改善箇所説明図

改善措置の内容

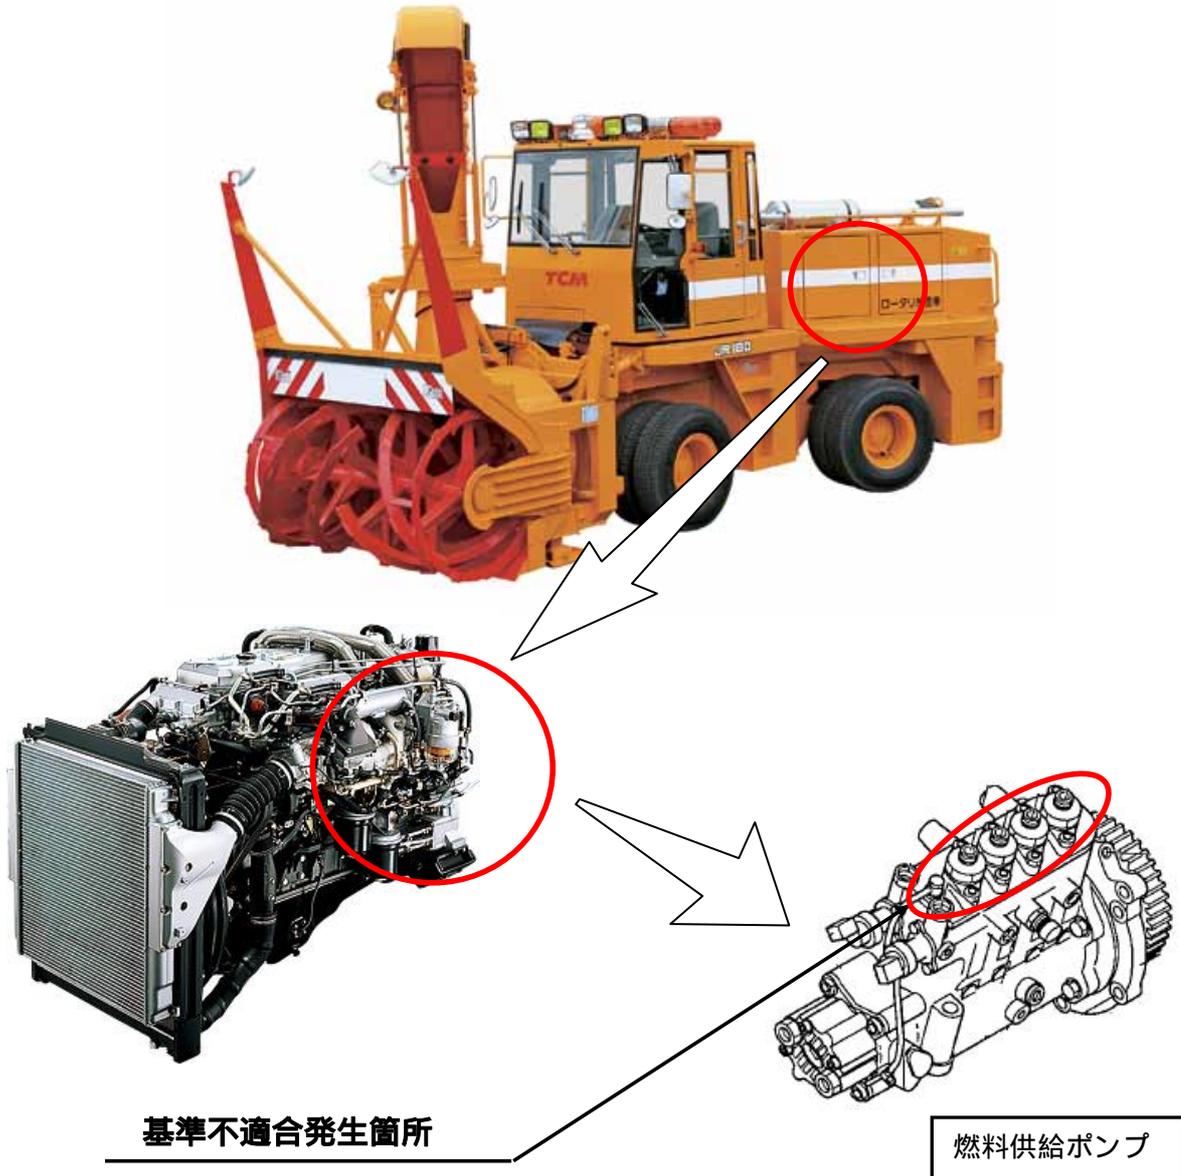
燃料噴射装置において、燃料供給ポンプの製造時の加工が不適切なため、当該ポンプの内部に亀裂が発生し、燃料が漏れ、エンジンオイルに混入するものがある。そのため、そのままの状態で使用を続けると、燃料の混入したオイルがブローバイガスの通路を經由して吸気管に吸入されシリンダー内で燃焼するため、エンジン回転の上昇、エンジン停止及び再始動不能となり、最悪の場合、燃料の混入したエンジンオイルが漏れ火災に至るおそれがある。

全車両、燃料供給ポンプを良品と交換する。

注：□ は、交換部品を示す。
